# SERVICE-INFO

## Optične in materialne spremembe preusmerjevalnega valja 532 0289 10

532 0289 10

Slika 1: 532 0289 10 - kovinska izvedba

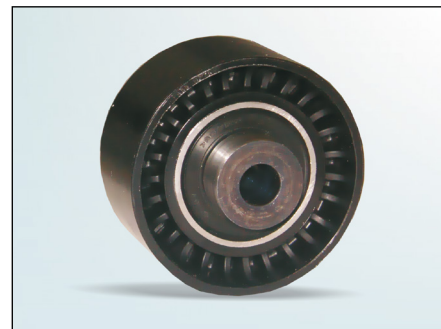
V sklopu neprestanega izpopolnjevanja naših izdelkov je kovino preusmerjevalnega valja **532 0289 10** zamenjala plastična. Poleg tega je tekalna površina s širino 30 mm nove izvedbe manjša.

Posledica tehnične spremembe so manjša masa in izboljšane lastnosti teka.

V fazi prehoda na drug material lahko nastanejo mešane zaloge obeh tipov. Obe različici izpolnjujeta tehnične specifikacije in ju lahko uporabljate neomejeno.
